VYSVĚTLENÍ ZADÁVACÍ DOKUMENTACE POŘ. Č. 25

EXPLANATION OF THE TENDER DOCUMENTATION No. 25

Název: / Name: **„Modernizace teplárny ŠKO-ENERGO – OB1 Palivové hospodářství“**

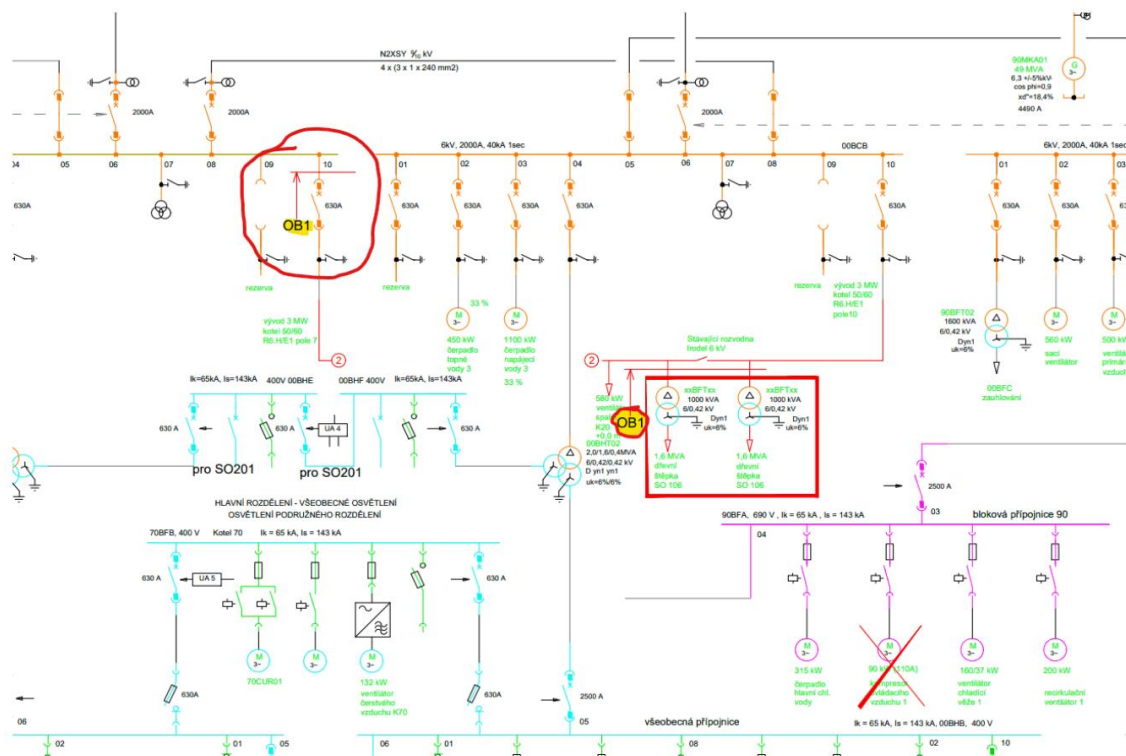
Podklady k poskytnuté Zadávací Dokumentaci nezahrnují výkres struktury stávajícího UPS systému. Může Zadavatel dodatečně poskytnout podklady ke stávajícímu UPS systému?

Prosíme Zadavatele, aby stanovil hranice dodávky mezi PS 111 EPS a PS 107 Část elektro (součást OB 1) - Nouzové osvětlení.

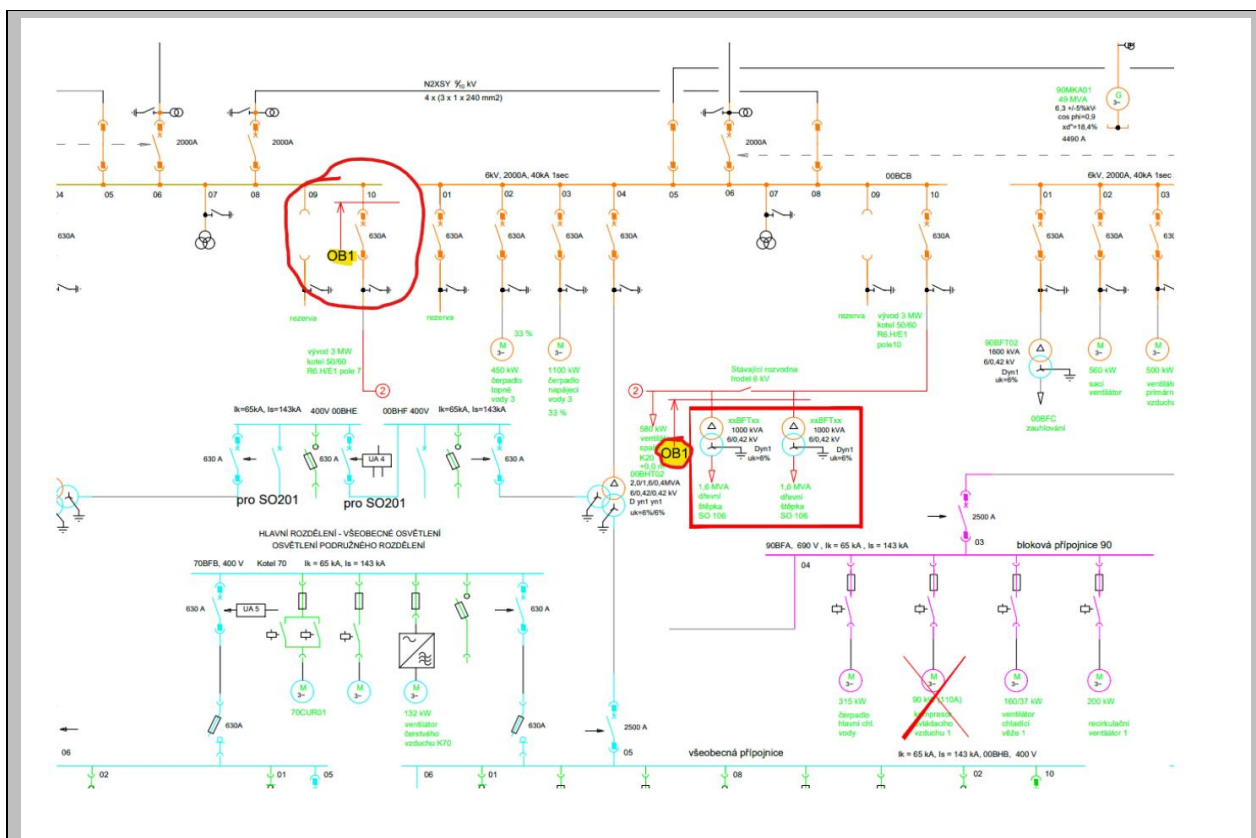
Podklady k poskytnuté Zadávací Dokumentaci nezahrnují výkres struktury stávajícího UPS systému. Může Zadavatel dodatečně poskytnout podklady ke stávajícímu UPS systému?

Prosíme Zadavatele, aby stanovil hranice dodávky mezi PS 111 EPS a PS 107 Část elektro (součást OB 1) - Nouzové osvětlení.

V současné době nevidíme nutnost poskytnutí podkladů ohledně stávající UPS – stávající UPS se týká pouze OB 2.

Každý stavební objekt SO101 a SO102 bude vybaven vlastním autonomním centrálním bateriovým systémem (CBS) a nebudou tedy navázány na stávající UPS v objektu E1.

EPS vypíná silové napájení objektu a tím aktivuje nouzové osvětlení. Kompletní systém nouzového osvětlení pro OB 1 je dodávkou v rámci OB 1.

Nouzové osvětlení je jako požární zařízení propojeno se systémem Total Stop – při požadavku Total stopu je centrální bateriový systém odstaven z provozu.

Rozhraní s EPS: V rámci OB 1 jednotky bude CBS s možností připojení na EPS, bude zde vstupní svorkovnice CBS.

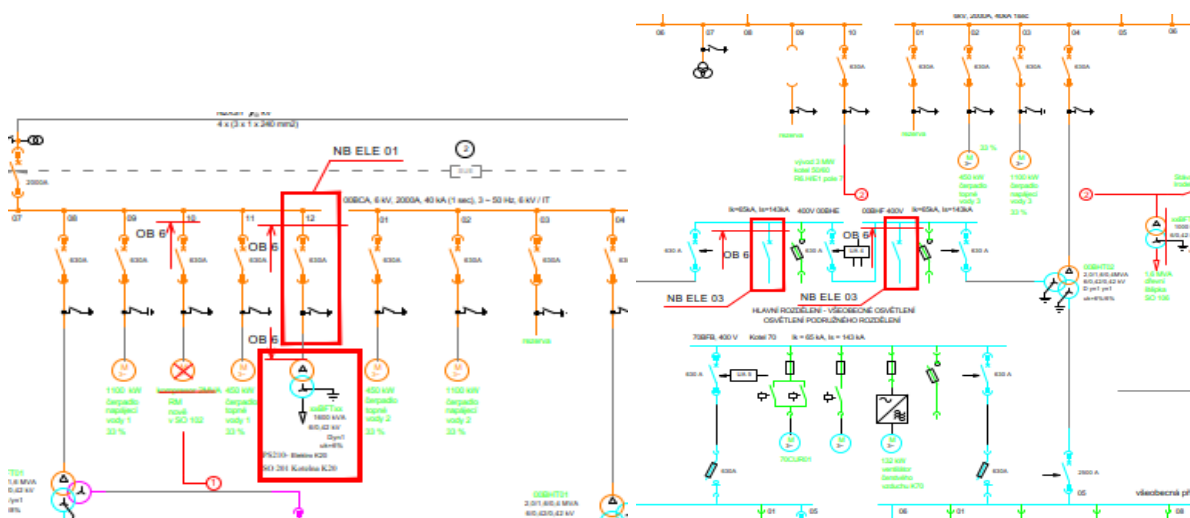
Ve výkrese OB1_A112.01_JEPS_r0 je nakreslená hranice dodávky OB 1 po vstupní svorky nových suchých transformátorů xxBFTxx 1000 kVA; 6/0,42 kV (2x). Na základě popisů v Příloze A 4.2 Elektro část vyplývá, že přívody z VN rozváděče IRODEL na vstupní svorky transformátorů xxBFTxx 1000 kVA nejsou v rozsahu OB 1. Avšak, u vývodu č. 10 VN rozváděče 00BCA je rovněž naznačená hranice pro OB 1.

Ve kterém obchodním balíčku (OB) jsou zahrnuté přívody ze stávající rozvodny Irodel 6 KV na vstupní svorky nových suchých transformátorů xxBFTxx 1000 kVA?

Kabelové přívody jsou součástí dodávky OB 6, včetně úprav a dozbrojení stávajících polí rozvodny IRODEL. OB 6 dále pokrývá i vazební kabely.

Součástí dodávky OB 1 jsou transformátory, soubory kabelových koncovek a vlastní připojení na svorky transformátoru.

Pro interpretaci rozsahu viz obr. níže.

The cables are in the scope of the OB 6 supply, including modifications and arming of the existing fields of the IRODEL substation. Connecting cables are also included in the scope of OB 6.

The OB 1 scope especially includes transformers, sets of cable terminations and custom connections to the transformer terminals. For further explanation see schematics above.
